## **Route Départementale 39**

### **Commune de Rueil-Malmaison**

Aménagement des boulevards de  
Stell-Solférino-Richelieu

## **Bilan de la concertation préalable**

Boulevard de l'Hôpital de Stell

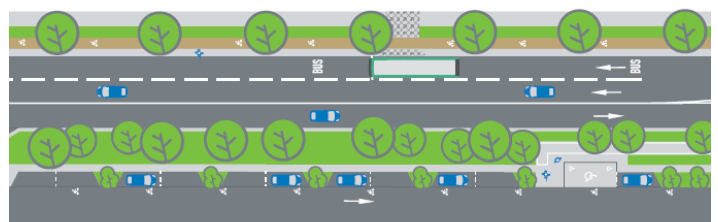
- *Comment protéger les pistes cyclables du stationnement non autorisé des voitures comme sur l'avenue Gallieni ?*

De plus au niveau du boulevard de Stell, la piste cyclable sur trottoir est positionnée après le stationnement longitudinal ou derrière les alignements d'arbres le long du trottoir, empêchant de fait tout stationnement illicite.

**Scénario 1**

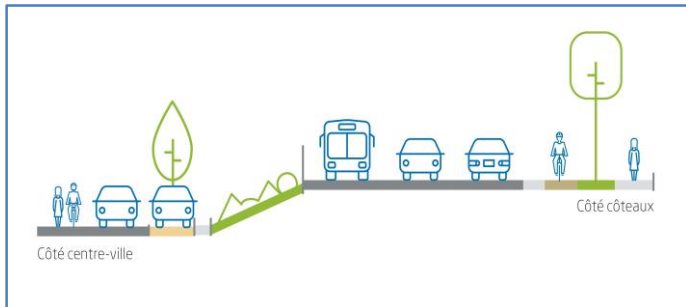
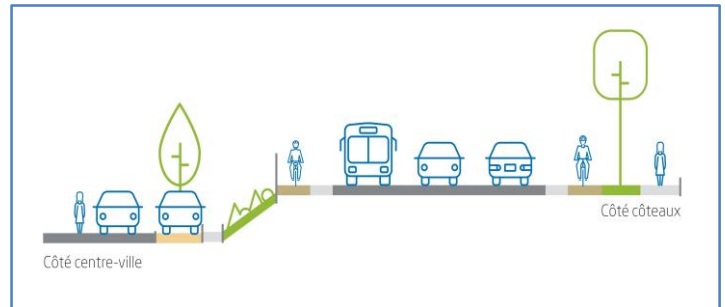
- Pourquoi une seule piste cyclable sur le Bd Solférino ?

Dans le scénario 1, le boulevard Solferino a une piste cyclable unidirectionnelle sur trottoir dans le sens descendant et une piste cyclable bidirectionnelle dans la contre-allée.

Dans le scénario 2, le boulevard Solferino dispose comme les autres boulevards, d'une piste cyclable unidirectionnelle sur chaque trottoir dans le sens montant et descendant.

Profil de l'existant Bd de Stell niveau rue Marollet

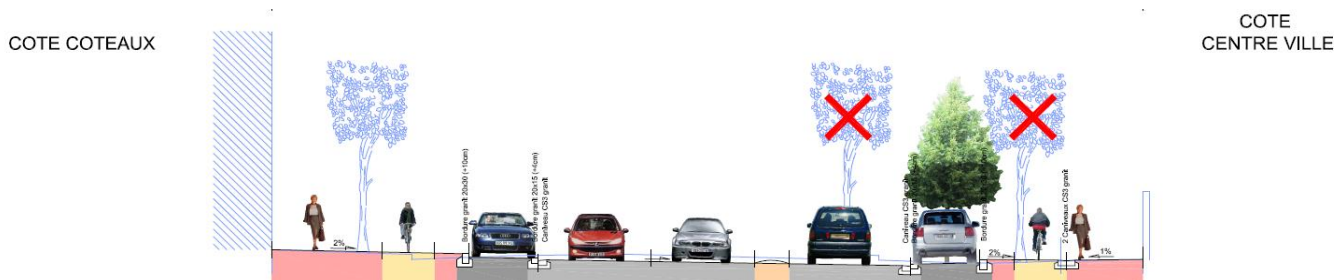
- *Le réaménagement prévoit de planter des arbres, allez-vous arracher nos arbres pour en planter d'autres ?*

Pour ces raisons, le Département n'envisage pas de maintien intégral des alignements des arbres existants et propose d'en remplacer la plus grande partie garantissant ainsi une perspective arborée homogène, un bon développement des plantations et une protection par rapport aux places de stationnement grâce à de nouvelles fosses d'arbres plus larges.

Dans la solution proposée, la création d'une piste cyclable et le décalage du séparateur arboré dû à la suppression de la contre-allée sur le Bd de Stell nous oblige à déplacer la chaussée et à reprendre l'alignement côté centre-ville. Les deux autres boulevards sont beaucoup moins arborés donc moins impactés.

Sur l'ensemble du linéaire le déficit en arbre est de l'ordre de 38 % avec 105 arbres arrachés sur le Boulevard de Stell, 43 sur le boulevard Solférino.

Pour améliorer ce bilan, les futures études paysagères étudieront l'implantation de nouveaux arbres en exploitant au mieux les espaces disponibles comme les talus, les espaces publics .... Une autre

Proposition de la résidence Solférino

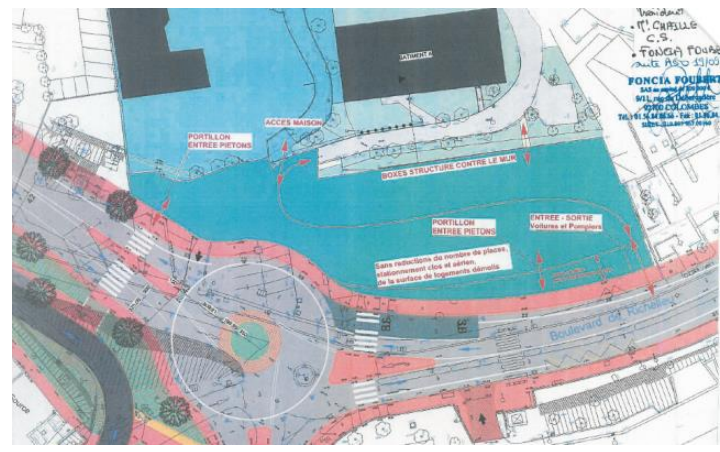
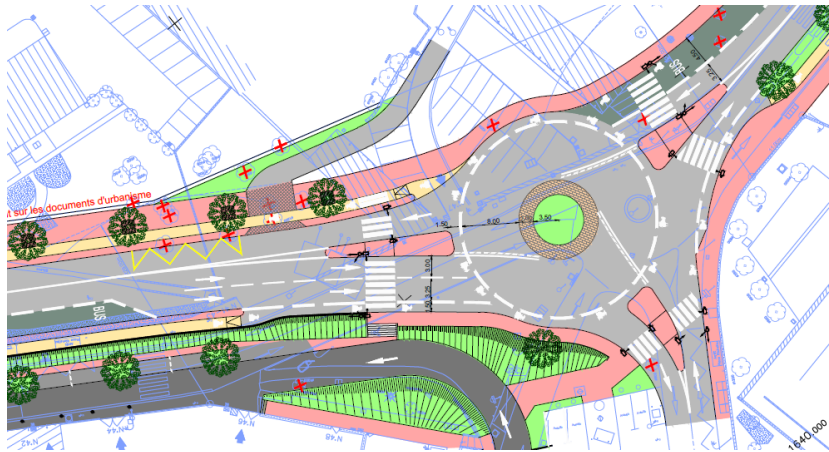
*Un courrier très étayé rédigé par l'architecte en charge de la future réfection de la copropriété a été inséré dans le registre listant les interrogations des résidents pour pouvoir restituer les fonctions d'usage supprimées suite à l'impact du projet sur la copropriété :*

- ✓ *adaptation du projet aux nouvelles entrée/sortie de la résidence ;*
- ✓ *clarification des voies de circulation.*
- ✓ *compensation et indemnisation pour la perte de terrain et d'habitation ;*
- ✓ *organisation des travaux ;*

Les modifications des limites de la copropriété vont entrainer la modification des voies d'accès au boulevard. L'architecte mandaté par la copropriété a fait une contre proposition en suggérant une nouvelle implantation des entrée/ sortie validées en assemblée générale. Il propose aussi de maintenir la continuité vélo dans le carrefour en modifiant les emprises car son projet n'a pas besoin de tout le

Pour que le Département étudie ces propositions, il faudra en préambule trouver un accord, entre les deux résidences avoisinantes impactées par le projet, sur la répartition du délaissé, propriété du Département, car ce terrain est convoité par les deux parties.

Contre-allée côté coteaux

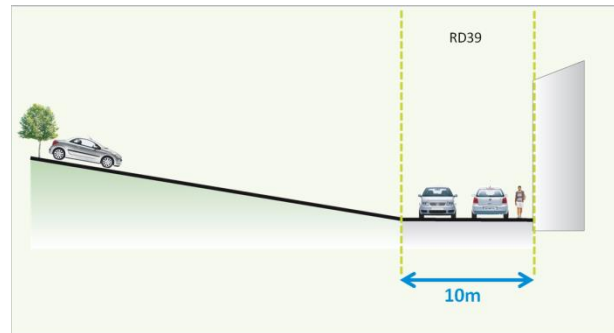
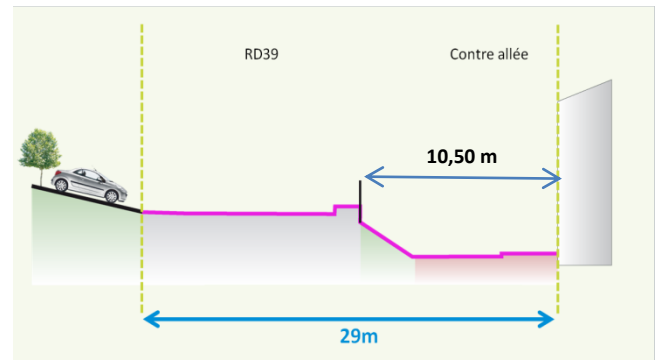
- *Demande pourquoi le projet d'élargissement du Bd Solférino retenu aujourd'hui, est contraire au résultat de la consultation des riverains de 2011 ?*

- ✓ *Rappelle que la concertation de 2011 présentait 2 solutions : une contre-allée côté coteaux et une côté centre-ville. Précise que 65 % des avis exprimés étaient favorables au projet côté coteaux.*

Comme évoqué dans le chapitre « Les nuisances / pollution sonore » et si nécessaire, une solution globale de protection sera étudiée telle que la protection des façades ou individuelles comme par exemple le double vitrage... et en dernier recours l'installation ponctuelle d'écran acoustique.

Les habitants du rez-de-chaussée côté centre-ville auront, devant leur fenêtre, un talus paysager situé à environ 10,50 m de leur habitation à la place d'une chaussée positionnée à 1,10 m de leur habitation comme actuellement. A cette distance, l'ombre projeté du talus, n'atteindra pas les habitations puisque celui-ci s'élève, à ce stade des études, à une hauteur maximale d'environ 2 m alors qu'actuellement la vision peut être masquée, si un petit camion de livraison stationne sur la chaussée. Concernant les risques de glissement de terrain dus aux remblais, les études géotechniques à venir permettront d'adapter le projet au site, de définir le système de fondation de l'ouvrage et de se garantir contre les effets de la réalisation de travaux proches des constructions voisines.

Plan d'aménagement du boulevard de l'hôpital de Stell

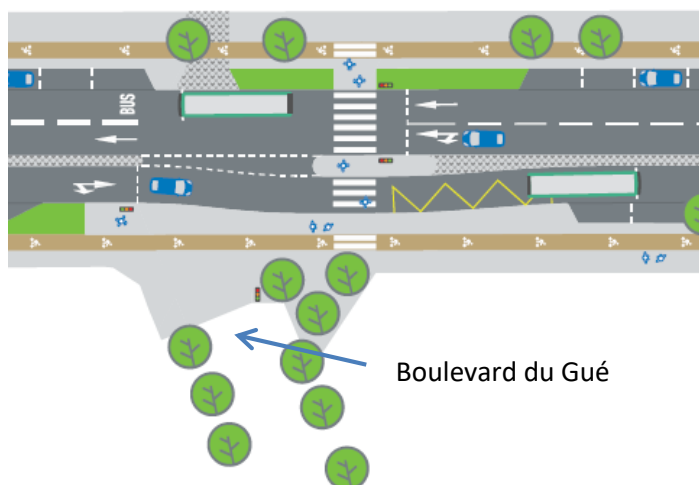
- *J'attire votre attention sur le croisement Bd Stell / Bd du Gué, car les véhicules qui se dirigent vers la RD913 et qui souhaitent tourner à gauche sur le Bd du Gué bloquent une voie sur les deux.*

Le projet prévoit effectivement une voie de tourne à gauche au niveau du boulevard du Gué pour les voitures se dirigeant vers l'avenue Paul Doumer. En effet le nom de la rue n'était pas mentionné sur le plan présenté en concertation.
